ZMĚNOVÝ LIST pro změny dle § 222 odst. 6 ZZVZ		
	Název stavby:	Rekonstrukce západního vstupního prostranství do areálu Kamencového jezera z ulice Přemyslova a městské pláže, ev.č. d202200327	
	Číslo Změnového listu:	ZL 38	
	Číslo SO/PS:	SO 05	
Název stavebního objektu/provozního souboru:	VSTUPNÍ OBJEKT		
Objednatel:	STATUTÁRNÍ MĚSTO CHOMUTOV	Zhotovitel:	Společnost Kamencové jezero – Přemyslova
Předmět změny:	Změny elektroinstalace v SO 05		
Iniciátor změny:	Zhotovitel/Objednatel		
Popis změny: (popis předmětu změny, specifikace, zda jde o změny položek, kvality, rozměrů, termínů či dodatečné/neprovedené práce a zdůvodnění pro zařazení do patřičného odstavce § 222 nebo § 100)	Zdůvodnění změny: 1. V ZDS je nakresleno na WC v SO 05 6 ks osoušečů rukou, které chybí v rozpočtu. Jedná se o nesoulad mezi výkresovou dokumentací a výkazem výměr (viz PD změny). Osoušeče budou provedeny dle ZDS. 2. V ZDS nebyl řešený nouzový signalizační systém pro invalidy na WC pro přivolání pomoci, který musí být v každém novém objektu dle vyhlášky č. 398/2009 Sb. (viz PD změny). Nové řešení : 1. Do výkazu výměr byly doplněny položky pro osazení 6 kusů osoušečů rukou do SO 05 dle ZDS, typ byl odsouhlasen O

PD signalizační systém WC

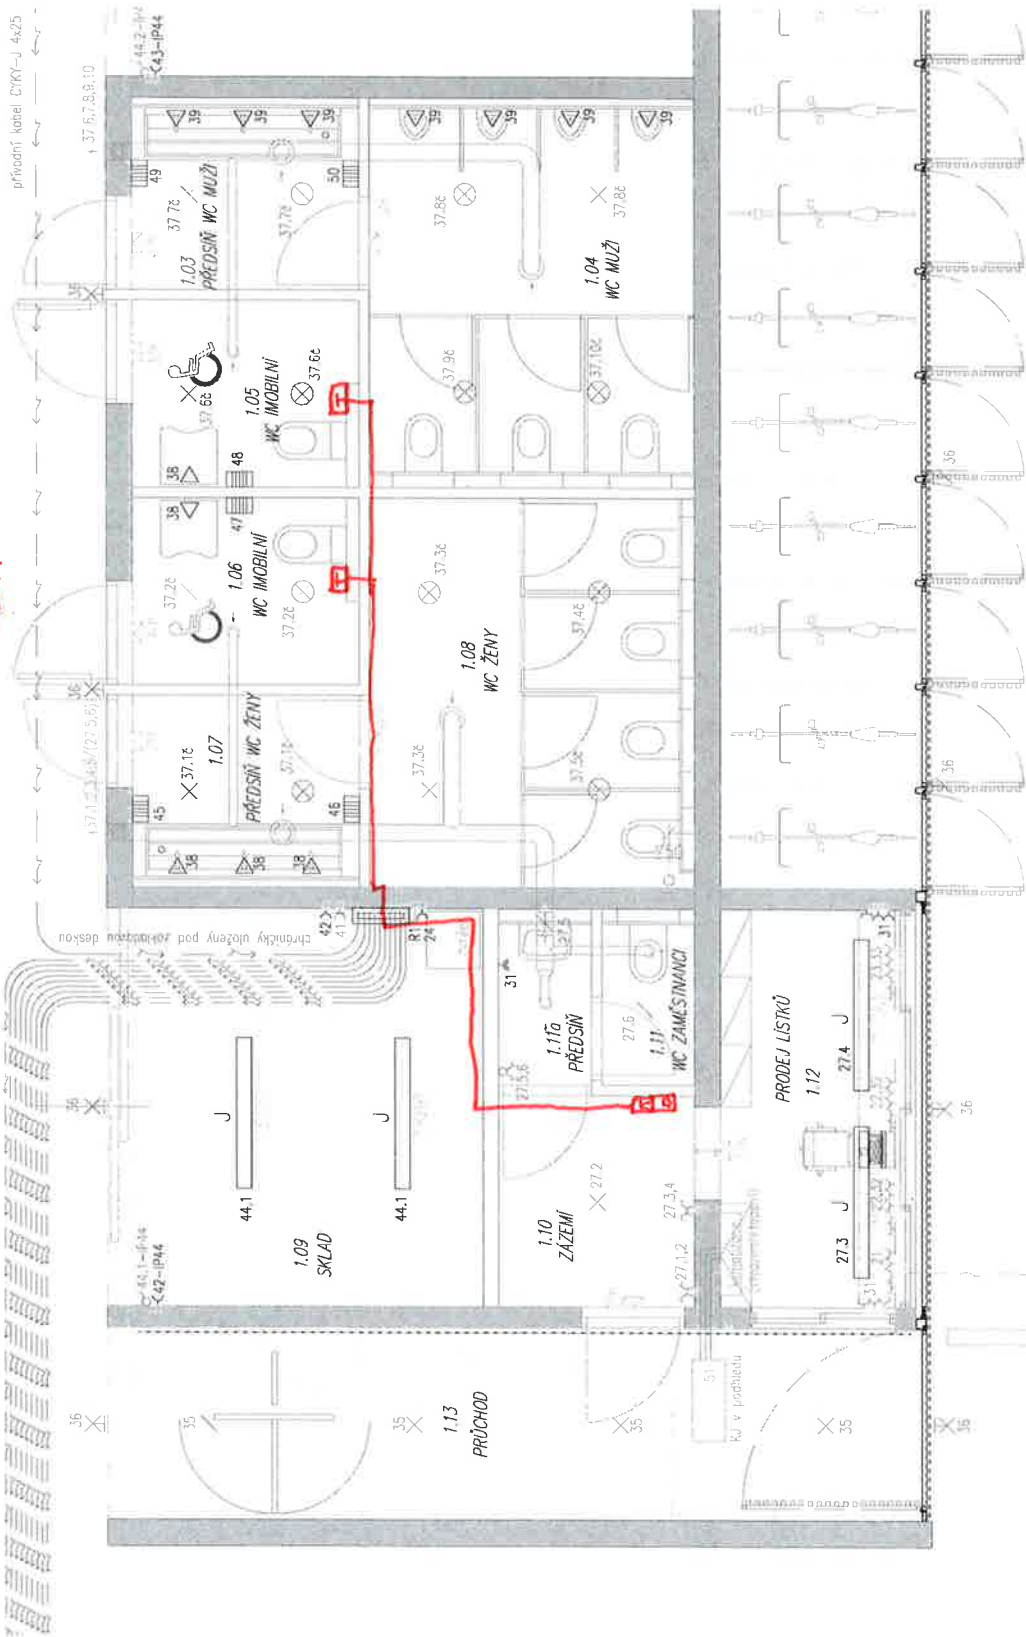
1. V ZDS je nakresleno na WC v SO 05 6 ks osoušečů rukou, které chybějí v rozpočtu.
2. V ZDS nebyl řešený nouzový signalizační systém pro invalidy na WC pro přivolání pomoci, který musí být v každém novém objektu.

1. Jednodušší (levnější) varianta - v obou místnostech WC se nainstalují tlačítka se šňůrkou.
 1. V m. č. 1.12 se u pultu nainstaluje 1x „kontrolní alarm“ a 1x „resetovací tlačítko“ (celkem 2 moduly / krabičky).
 2. V případě poplachu se spustí alarm (zvuk i blikání), ale nepůjde poznat z kterého WC poplach vzniknul.
 3. Resetovacím tlačítkem (vedle alarmu) se poplach vypne.
 4. Cena mat. cca 9 500 Kč
2. Sofistikovanější (dražší) varianta - v obou místnostech WC se nainstalují tlačítka se šňůrkou
- V m. č. 1.12 se u pultu nainstaluje „modul kontrolní dvojité – s blikajícími resetovacími tlačítky“ a k tomu, do druhé krabičky vedle „bzučák“. (celkem tedy 2 moduly/ krabičky)

- v této variantě půjde poznat, jestli se zvoní z WC 1.05 nebo WC 1.06 (bliká levé nebo pravé tlačítko na kontrolním modulu)
- cena mat. cca 10000 Kč

U obou variant počítáme s tím, že umístíme zdroj do rozvaděče (tím ušetříme krabičku u alarmu). Rozdíl není tak velký, takže předpokládám že volíme tu sofistikovanou – lepší variantu.

Koncové prvky na wc by byly umístěny ve zděné přičce. Dráty budou vedeny ve zděné přičce a předstěně v místnosti 1.08 a v podlaze v místnosti 1.12. Koncový prvek by byla umístěný vedle zásuvek v 1.12 u pracovní desky.

děkuji. Za AD také varianta 2.

1. V ZDS je nakresleno na WC v SO 05 6 ks osoušečů rukou, které chybějí v rozpočtu.
 2. V ZDS nebyl řešený nouzový signalizační systém pro invalidy na WC pro přivolání pomoci, který musí být v každém novém objektu.
- AD souhlasí s doplněním a provedením.
